## Audi R8 アンテナアンプ等複数の項目に関する対策

サービスキャンペーン開始日	平成 21 年 2 月 6 日
不具合の内容	<ul style="list-style-type: none"> <li>① アンテナアンプの取り付け位置が不適切なため、当該アンプに水分が浸入することがあります。このため、アンプが故障し、ラジオおよびテレビの受信感度が悪くなるおそれがあります。</li> <li>② 前輪への動力伝達シャフトと変速機のジョイント部において、製造公差により遊びが大きいのがあります。このため、前輪への動力伝達時に異音が発生するおそれがあります。</li> <li>③ 計器パネルのプログラムが不適切なため、パネルに表示される外気温表示の応答性が悪く、適正な外気温が表示されないことがあります。</li> <li>④ Bピラーカバーとサイドブレード（エンジンルーム側面パネル）との間に貼り付けられている緩衝材の材質が不適切なため、当該カバーとサイドブレードが干渉し、異音が発生するおそれがあります。</li> <li>⑤ フロントトランクリッドヒンジ部への潤滑剤の塗布が不十分なため、当該リッドが上がる際の動きが遅くなるおそれがあります。</li> <li>⑥ ドア内にあるウインドレギュレーター（窓ガラス開閉調整器）の固定ナットの締め付けトルクが不足しているため、当該レギュレーターが走行時の振動により、異音が発生するおそれがあります。</li> </ul>
改善の内容	<ul style="list-style-type: none"> <li>① 全車両、当該アンテナアンプの取り付け位置を変更します。</li> <li>② 全車両、当該シャフトの遊びを点検し、過度の遊びがある場合は、当該シャフトを良品と交換します。</li> <li>③ 全車両、当該プログラムを改善されたプログラムに書き換えます。</li> <li>④ 全車両、Bピラーカバーに干渉防止のためのゴムパッドを貼り付けます。</li> <li>⑤ 全車両、フロントトランクリッドのヒンジ部にグリスを塗布します。</li> <li>⑥ 全車両、当該ナットを指定のトルクで締め付け直します。</li> </ul>

不具合発生箇所-1

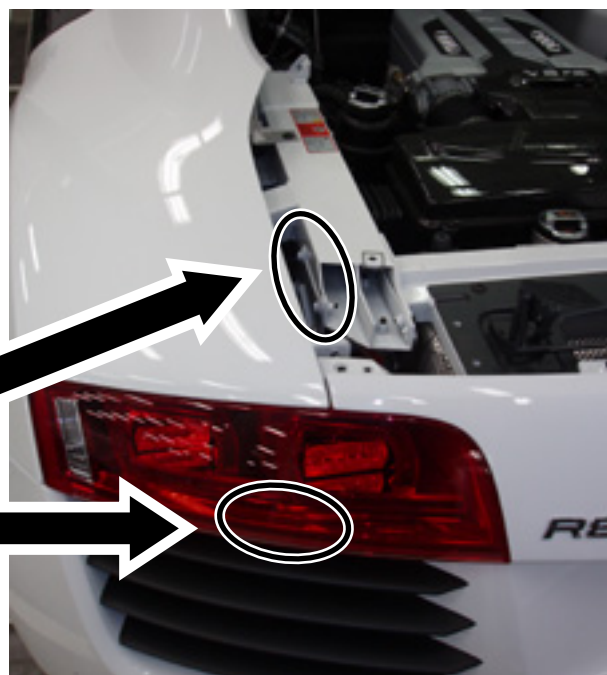
① アンテナアンプ

作業前の取り付け位置  
(尾灯の下)

作業後の取り付け位置

不具合発生箇所-3

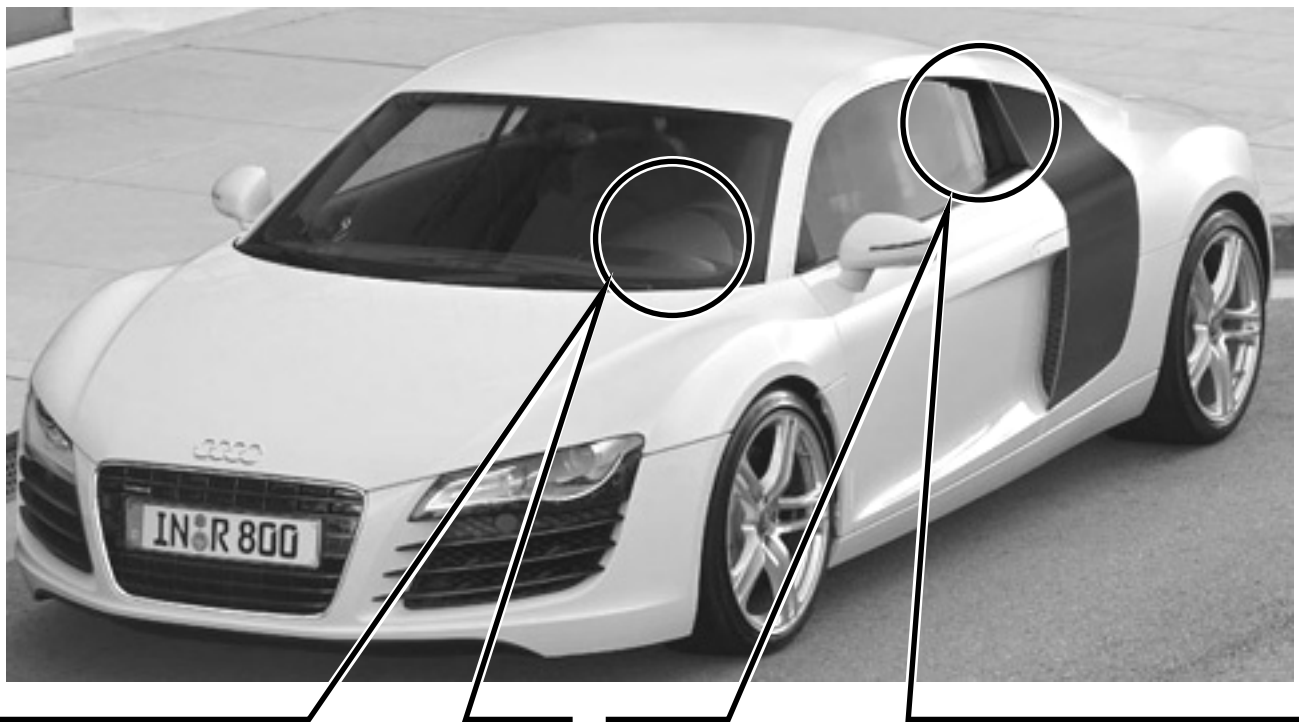
③ 計器パネル

④ ゴムパッド

不具合発生箇所-4

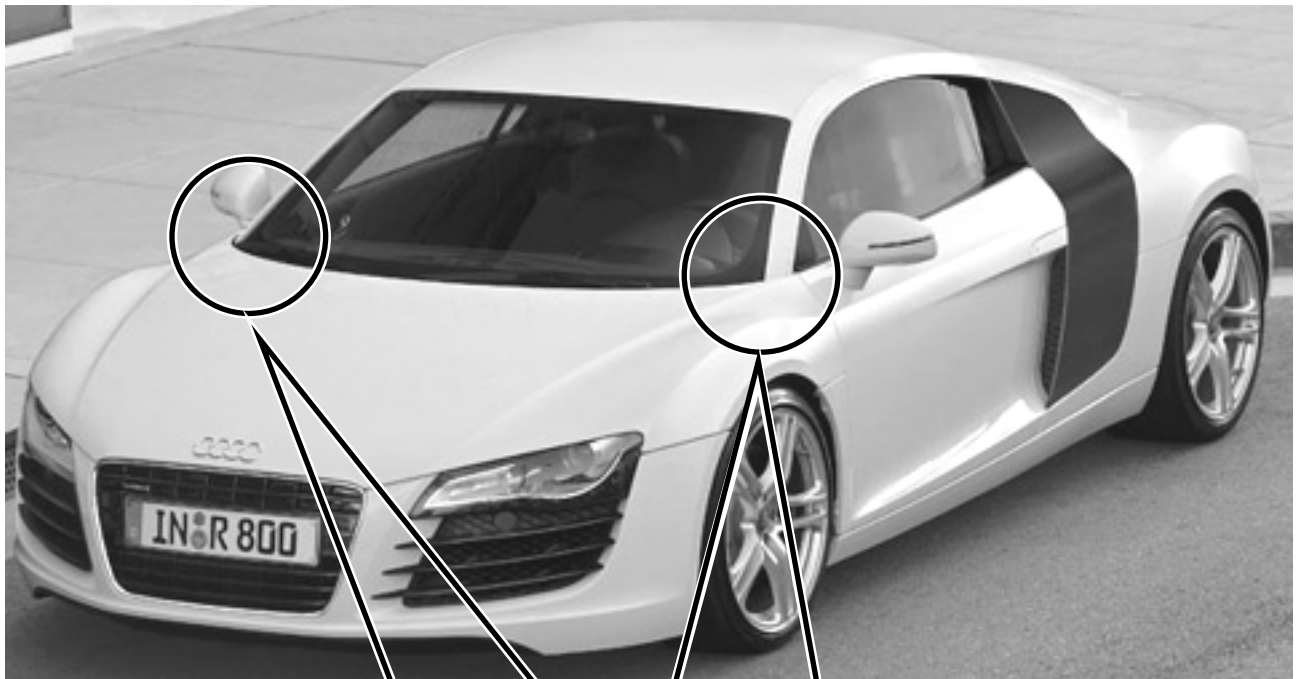
⑤ フロントトランクリッドヒンジ
